## ビル空調設備のDDCブロック図の図例集変更

「計装士」第10号（2002年2月刊行）に掲載されたDDCブロック図は、その後寄せられた多数の意見を取り入れて次のように変更いたしました。変更後のDDCブロック図の図例集を掲載いたします。なお、変更されていない図例もあります。

図例8 VAV制御

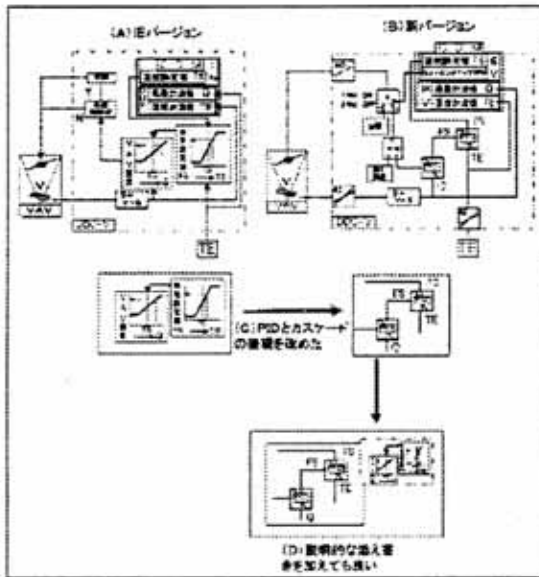
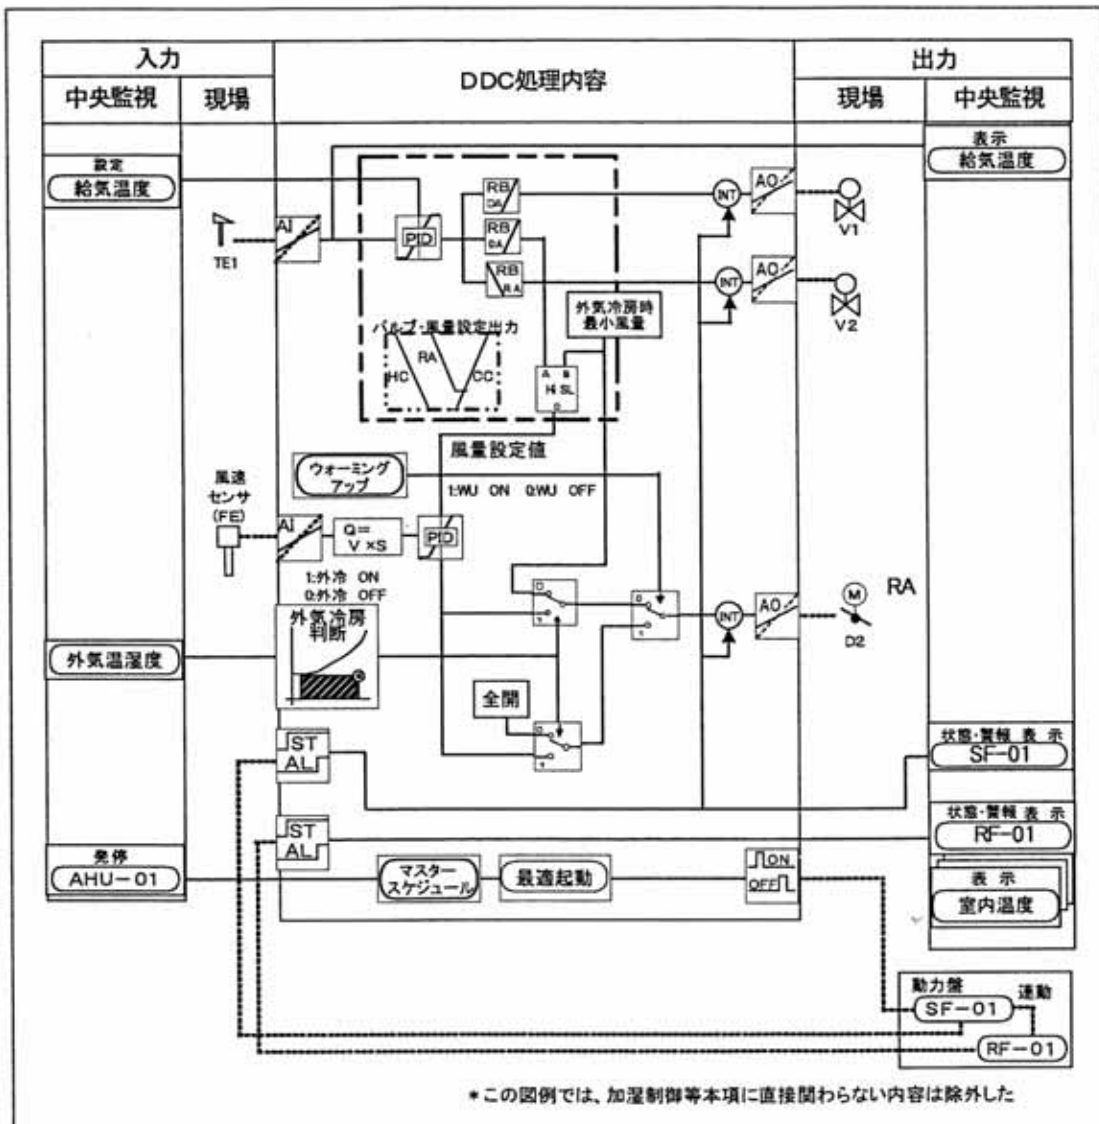
大きく変更を加えた個所は、VAVのDDC部分である。室内温度制御と風量制御およびそのカスケードが説明的過ぎたので、本来の形とした。このため理解しづらくなるようであれば、冷温水バルブの表現と同様に (D) に示すように説明的な内容を加えても良い。
